**Objet : Complément d'information pour la demande d'attestation de non-assujettissement –
Ouverture et exploitation d'une nouvelle carrière à Inukjuak**

(Dossier 3215-03-017)

TITRE DU PROJET:
 CARRIÈRE INUKJUAK

TITRE DU DESSIN:
 PLAN TOPOGRAPHIQUE

Annexe I

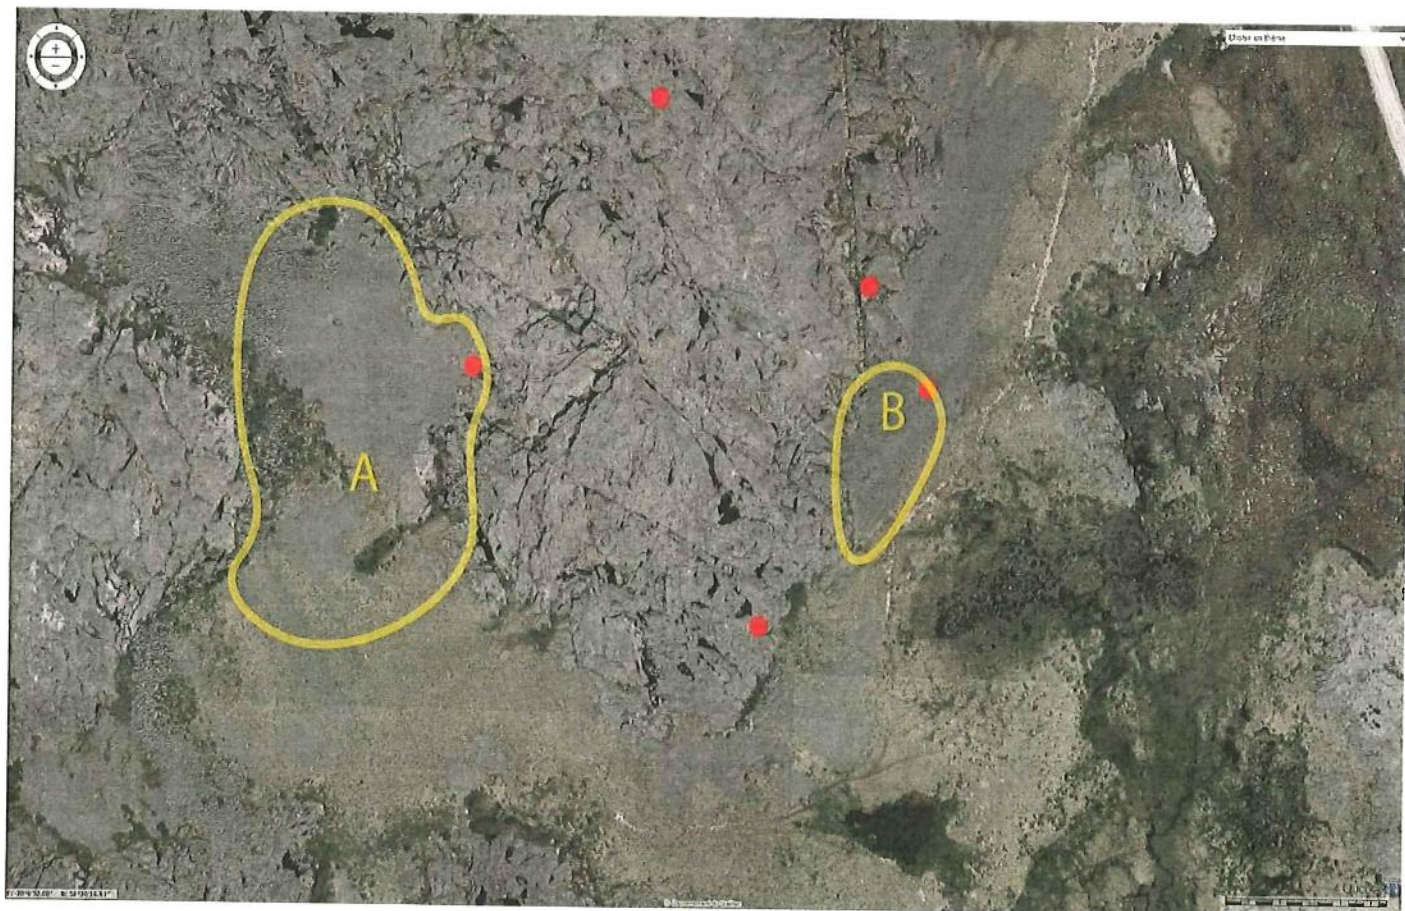
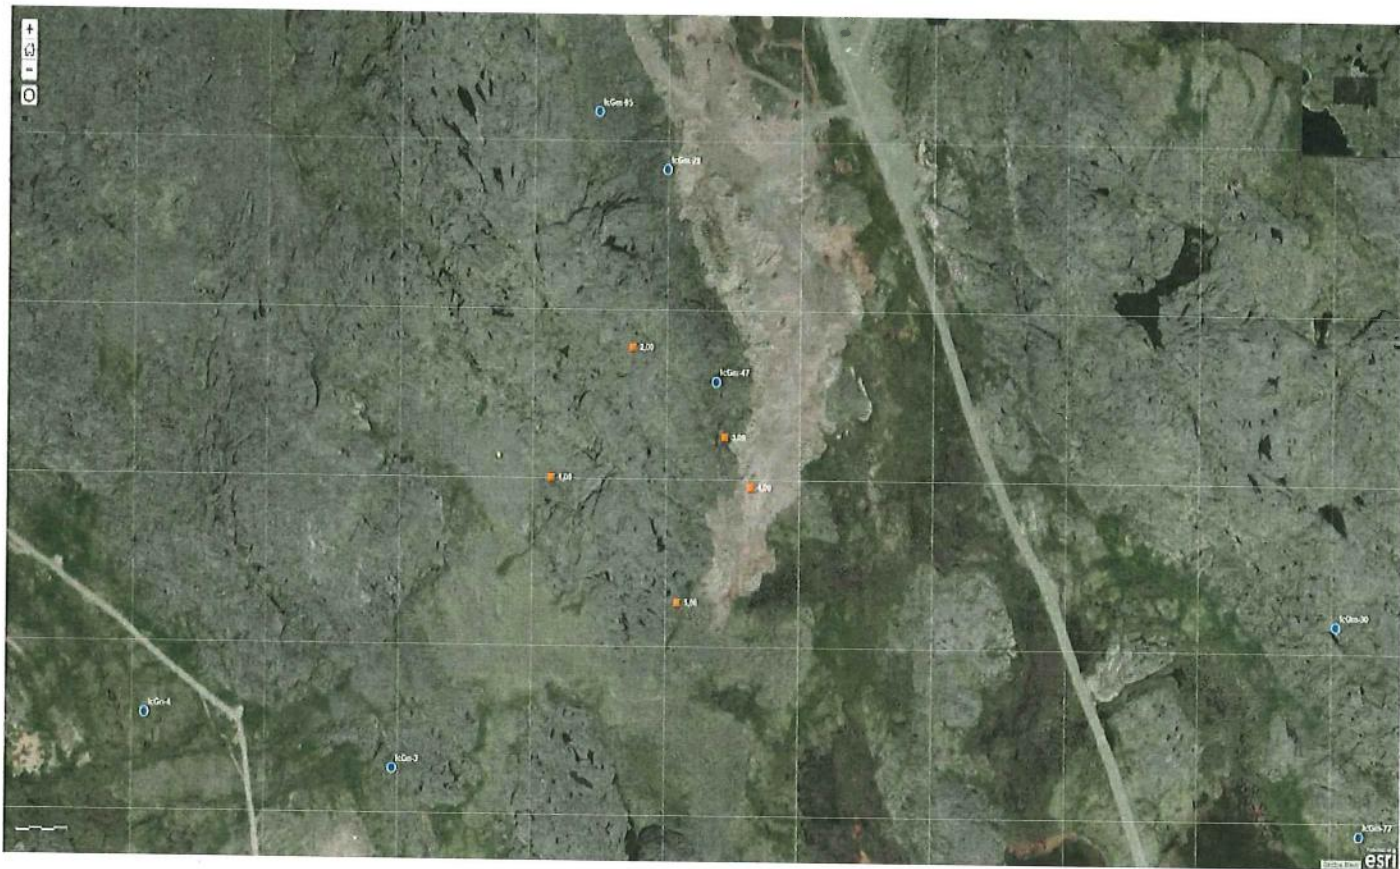
QC - 1. Le promoteur devra valider cette information, particulièrement auprès de l'Institut culturel Avataq et le cas échéant, d'expliquer quelles sont les mesures qu'il compte entreprendre afin de prévenir et atténuer les impacts sur celui-ci, notamment les impacts visuels

Après avoir consulté l'institut culturel Avataq, il a été identifié que des sites archéologiques se trouveraient à proximité. (Voir annexe I). La zone A, qui correspondrait au point IcGn-3, serait des sites prédorsétiens, qui ont été enregistrés en 1986 et 1992. Il y aurait également des structures archéologiques présents à la zone B mais qui aujourd'hui seraient détruits. De plus, les points IcGm-29 et IcGm-47 sont vraisemblablement détruits et aucun site protégé n'a été observés à ces deux emplacements.

Afin de diminuer les impacts sur ces sites protégés, il est recommandé de préserver un périmètre de 100 mètres pour éviter de les perturber. C'est dans ce but que nous avons décidé de déplacer le site de la future carrière. (Voir en annexe II et III). Ce futur site serait alors en dehors des zones protégées, à un périmètre minimum de 100 mètres.
